Modulo per la presentazione delle osservazioni per i piani/programmi/progetti sottoposti a procedimenti di valutazione ambientale di competenza statale

ID: Codice procedura (ID_VIP/ID_MATTM):10844

Impianto per la produzione di energia elettrica da fonte eolica, costituito da 6 aerogeneratori della potenza complessiva di 37,2 MW, un sistema di accumulo da 25 MW e relative opere connesse in località "Rempillo" nel comune di Pitigliano (GR).

TESTO DELLE OSSERVAZIONI

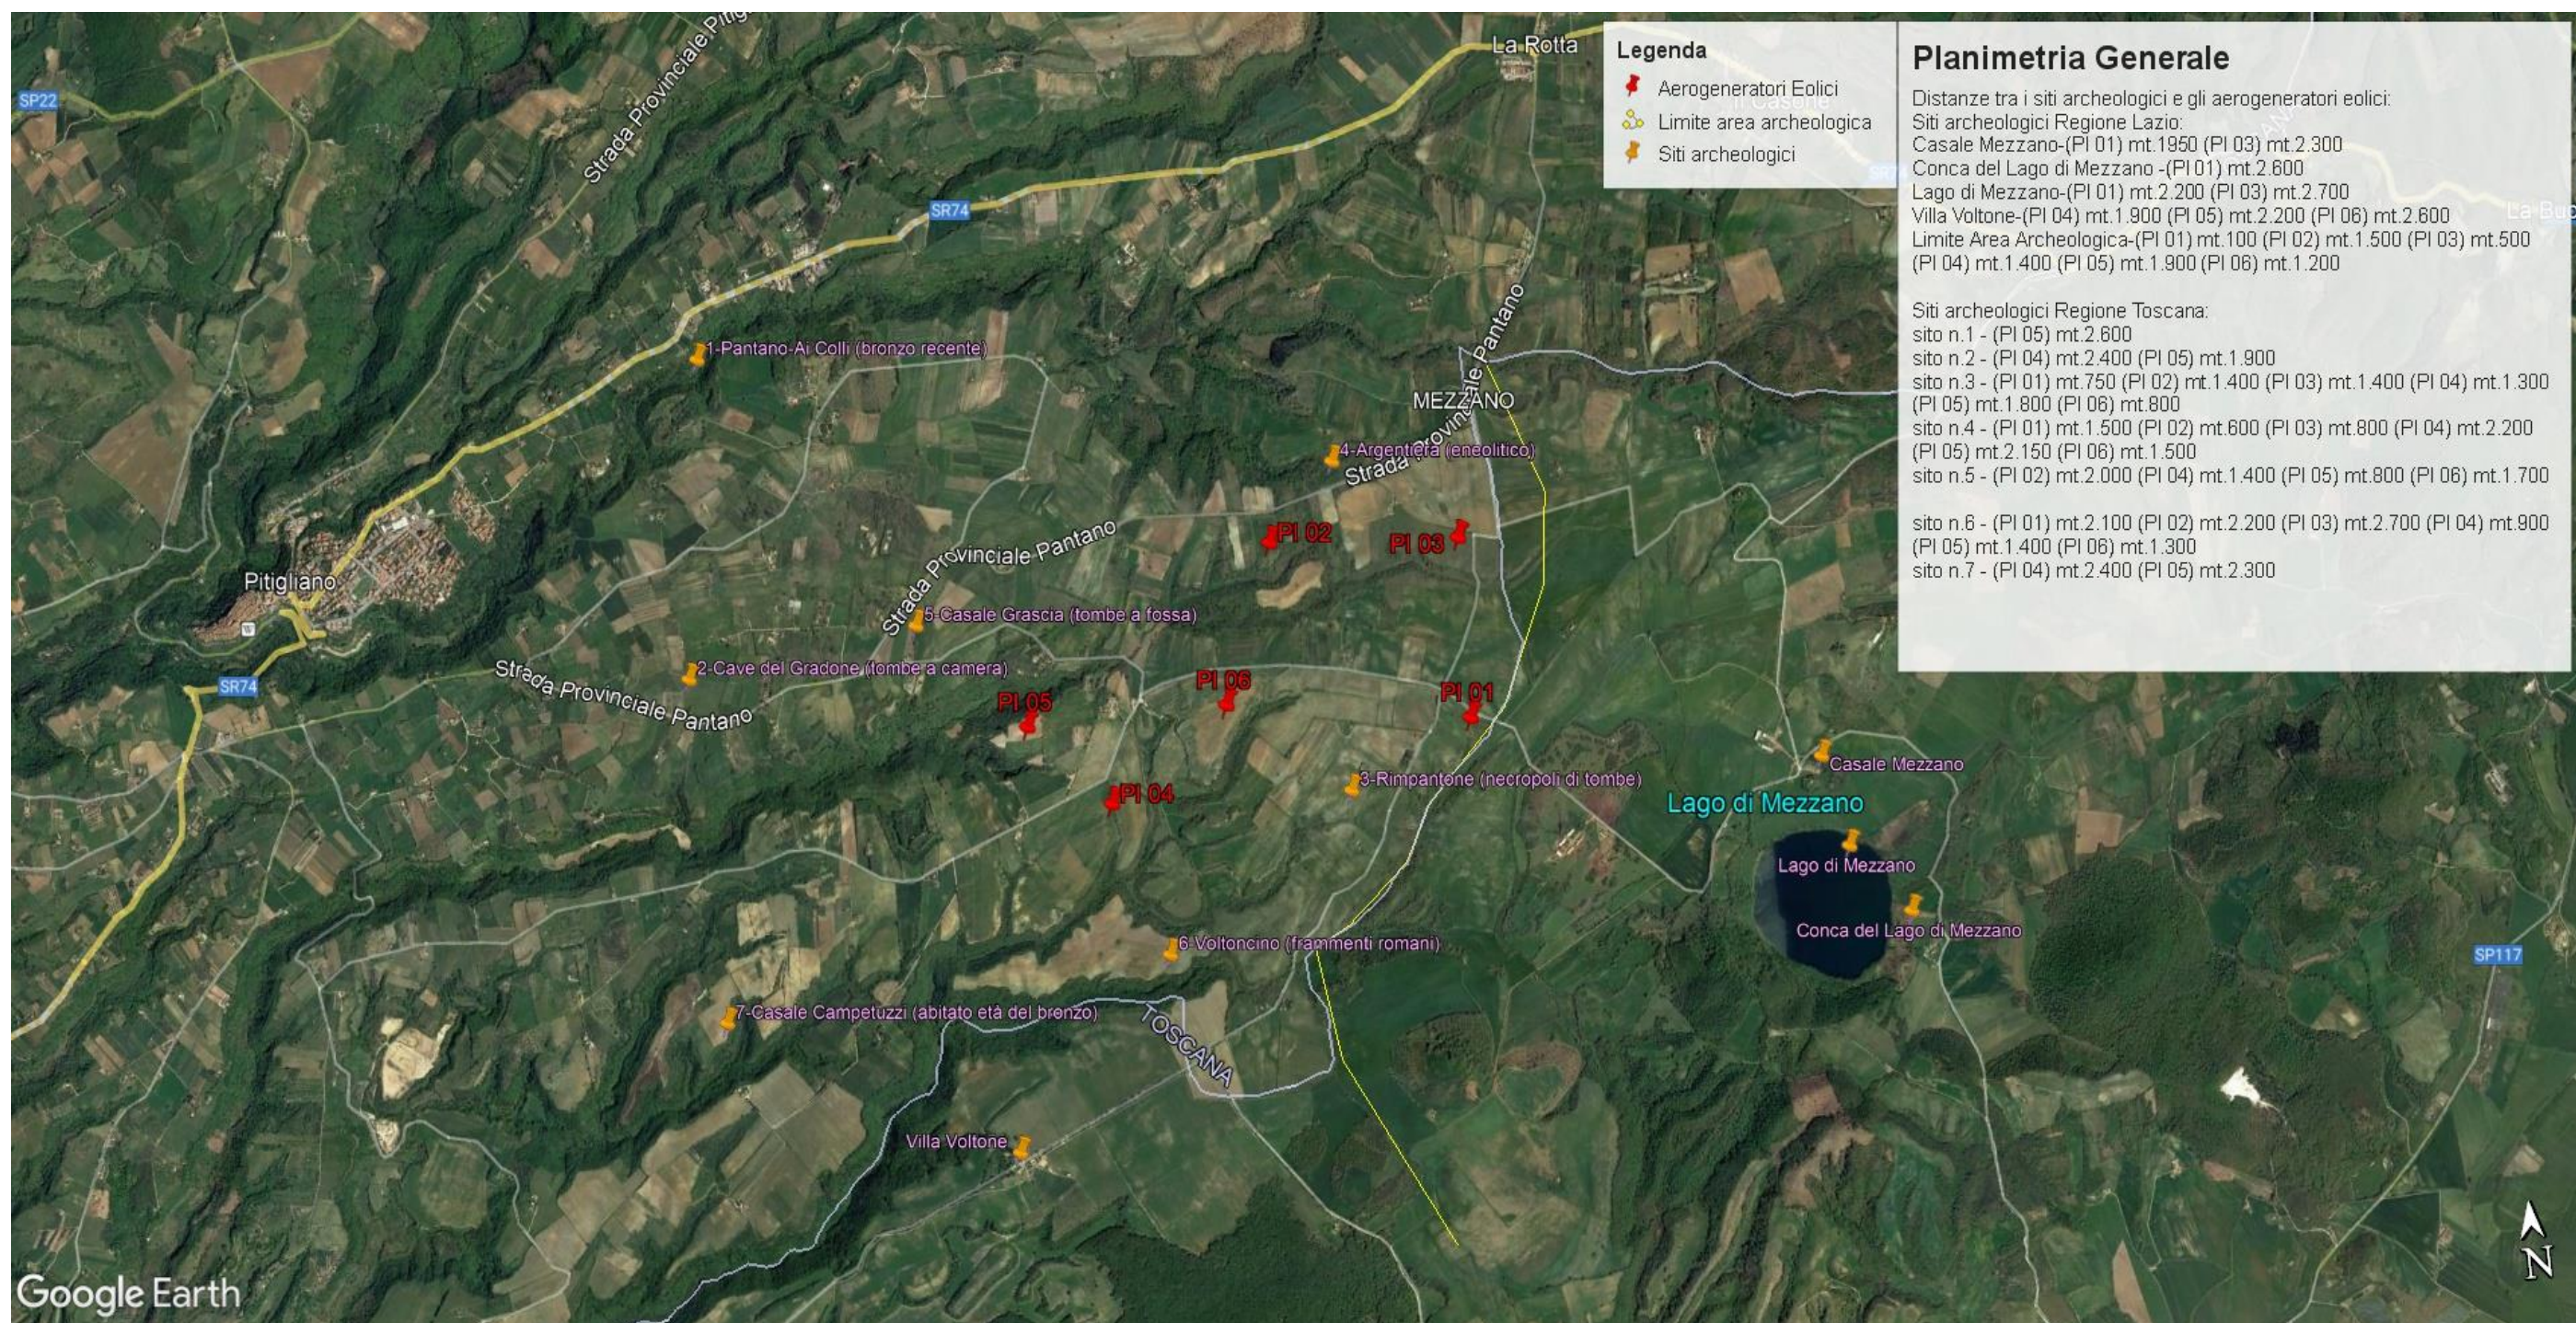
Inoltre, la zona in cui insisterebbe l'impianto eolico industriale Rempillo è compresa nelle fasce di rispetto di 3 km di diversi beni archeologici tutelati dalla parte II del Codice dei Beni Culturali (vedi Allegato, immagine n. 3). Inoltre le pale P04 e P05 ricadono all'interno di un'area archeologica che la Proponente vorrebbe cancellare per il semplice fatto che non è riportata nel documento regionale ma nel documento provinciale come meglio dettagliato nell'Osservazione n. 5. Alla luce di quanto documentato appare chiaro quindi che la collocazione dell'impianto non ha tenuto conto alcuno dei vincoli dell'area nella quale è stato progettato e l'inserimento dell'impianto eolico nel paesaggio e sul territorio non è corretto (Allegato IV delle Linee guida nazionali di cui al D.M dello Sviluppo economico del 10.09.2010).

Le zone di interesse archeologico evidenziate nell'immagine n. 3 a cui si aggiungono anche l'importante abitato protostorico di Sorgenti della Nova e Ruderì del Castello altomedioevale che si trovano a circa 4 km dalle aree in cui è stato progettato l'impianto eolico industriale. Poco più lontano i resti del castello medioevale “Morroneccio”. Nell'area vasta le preziose necropoli eneolitiche (Poggi Alti) ed etrusche di Pitigliano, Sovana e Sorano.

Immagine n. 4 Situazione di saturazione da impianti FER nella provincia di Viterbo. Non sono riportati gli impianti fotovoltaici e agrivoltaici che hanno inciso per buona parte nel cumulo di impianti FER per superare già nel 2023 gli obiettivi del PNIEC assegnati alla Regione Lazio per il 20230.

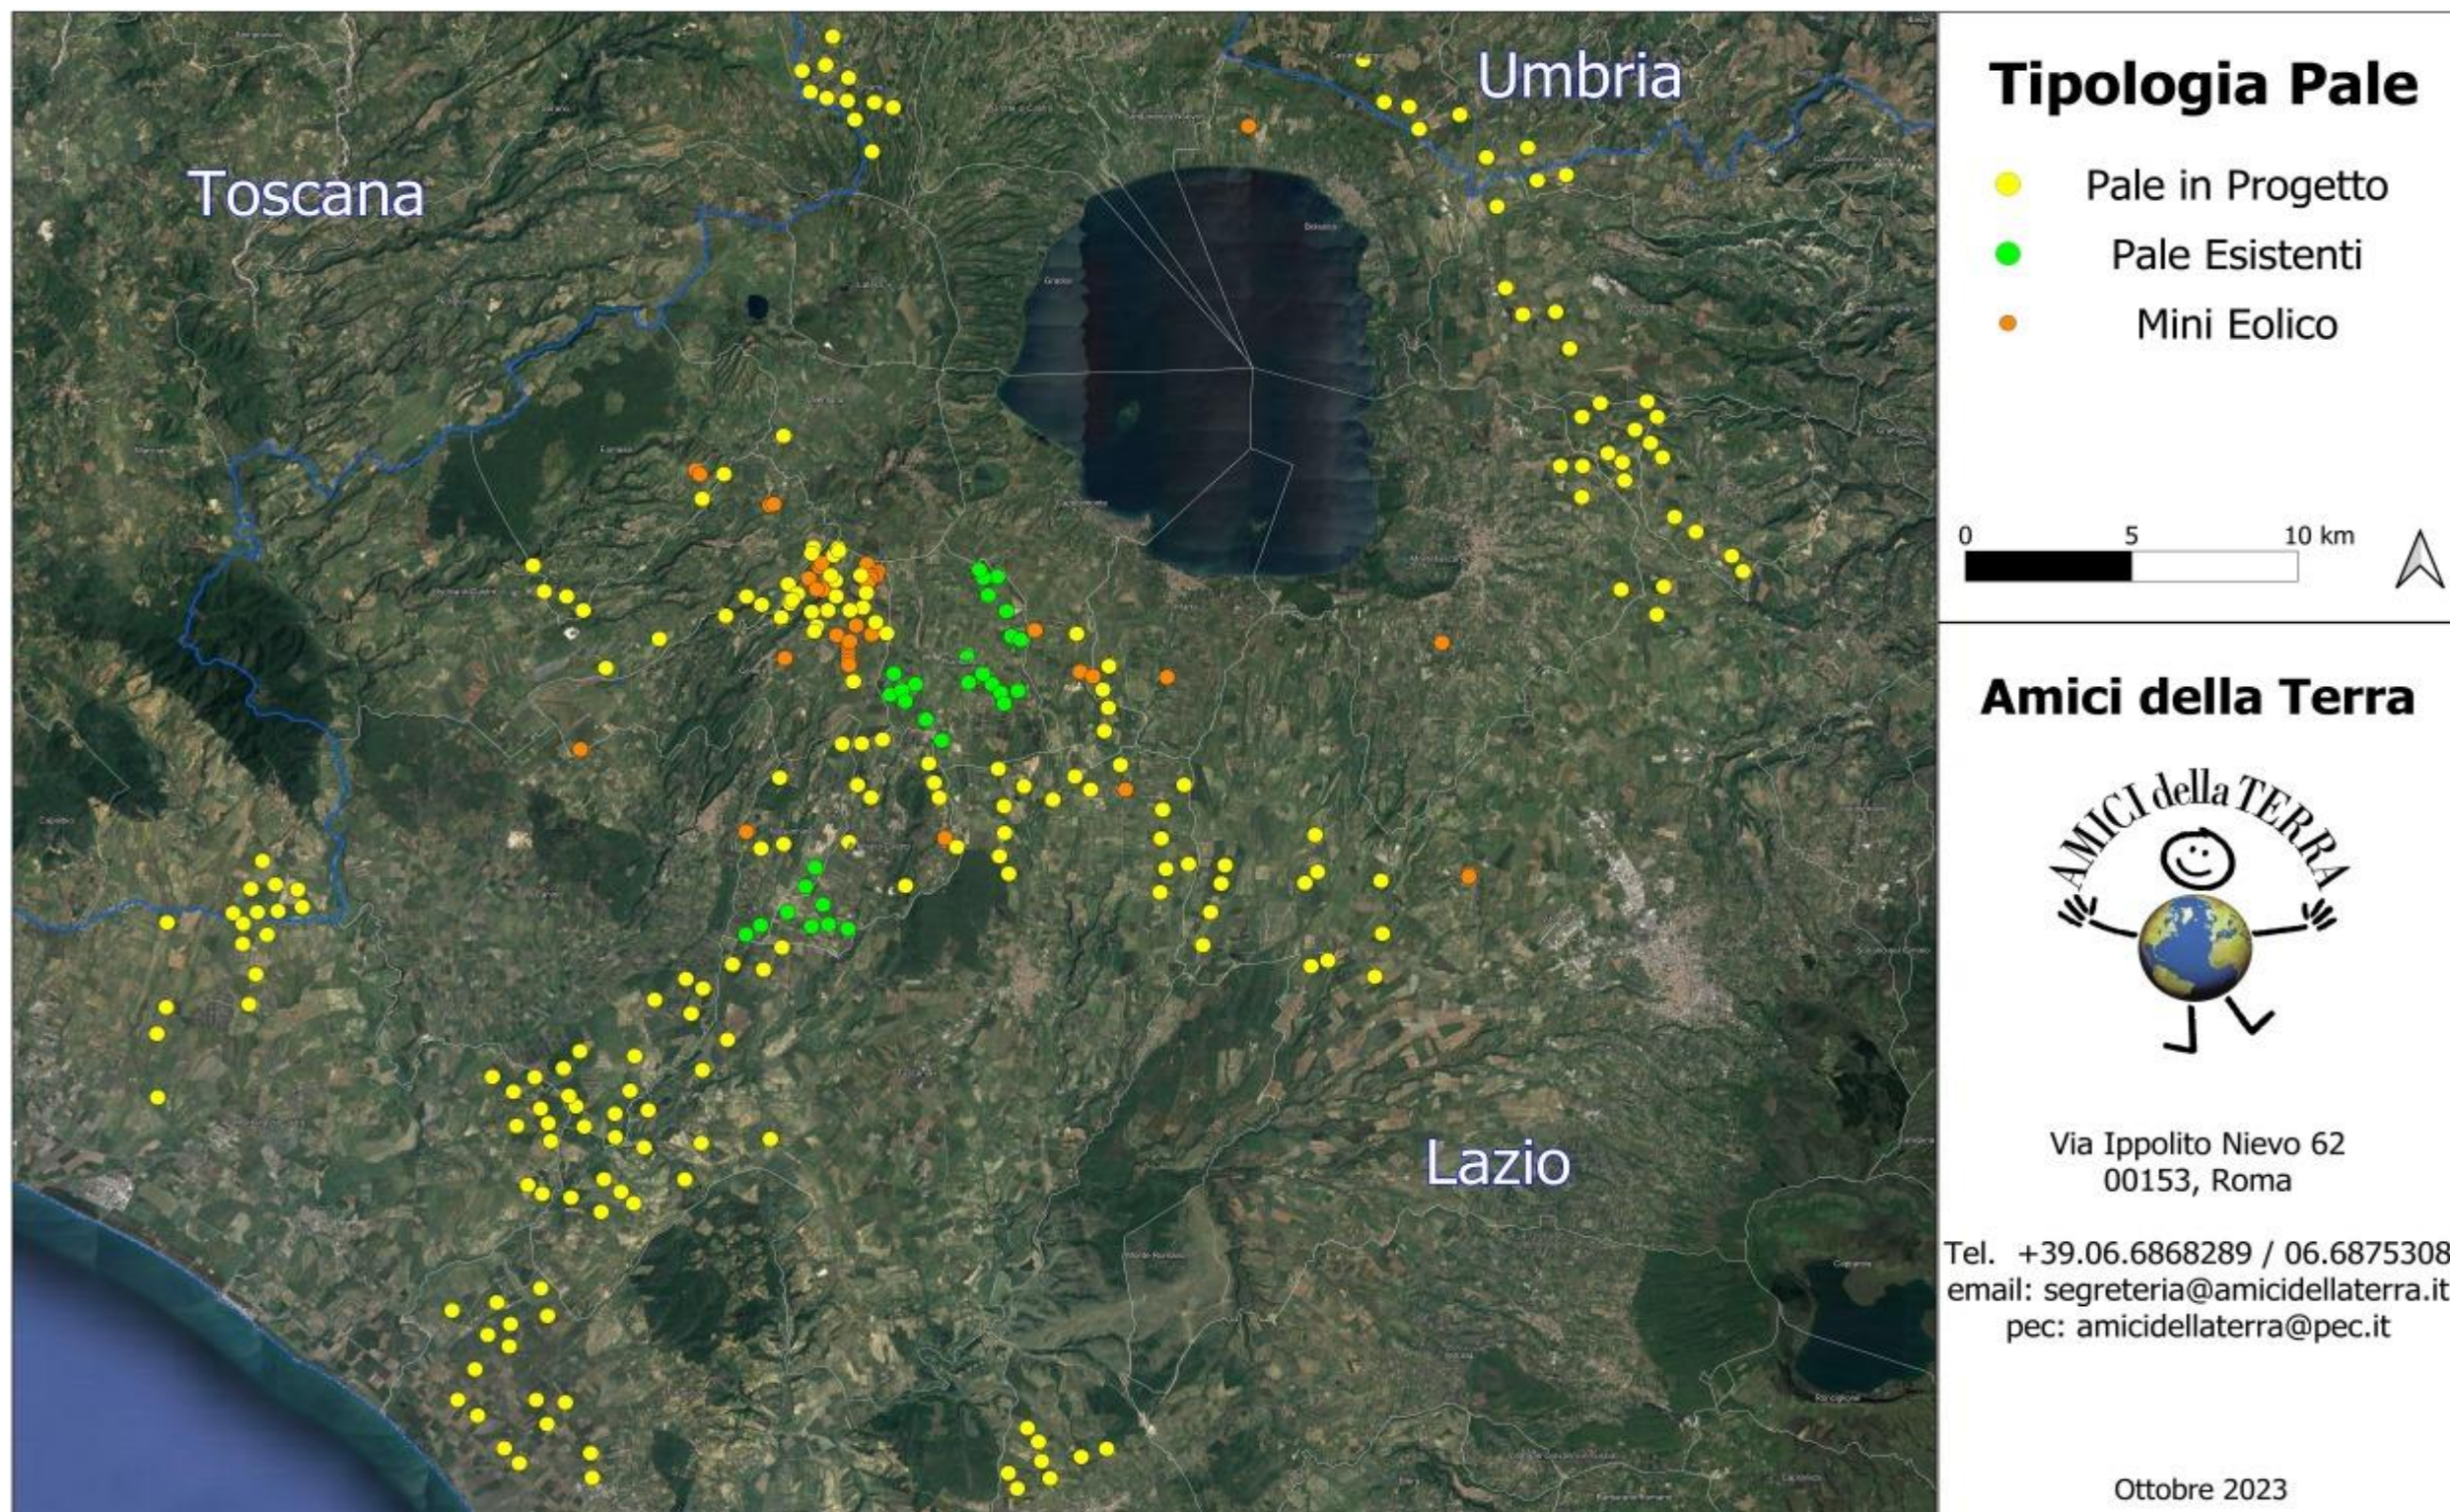
rappresenta una elevata criticità per la sostenibilità ambientale di ulteriori eventuali iniziative. L'impianto eolico "Rempillo" pur essendo "esterno al confine provinciale e regionale ma nelle sue immediate vicinanze (a soli 100 metri i primi due aerogeneratori) oltre ad impattare sul territorio e sulle economie di tre Comuni del Lazio (Farnese, Valentano e Latera) si trova nelle fasce di rispetto dei Beni di notevole interesse pubblico come si è evidenziate nelle Osservazioni nn. 1 e 2 e crea anche degli impatti negativi anche sui beni naturalistici come verrà dettagliato nell'Osservazione n. 4. Inoltre andrebbe a sommarsi al già enorme cumulo di impianti eolici e fotovoltaici e geotermici che già creano una elevata criticità ambientale nella provincia di Viterbo e interferiscono anche con il territorio toscano come si può vedere dalle immagini nn. 4 e 5 dell'Allegato n. 1.
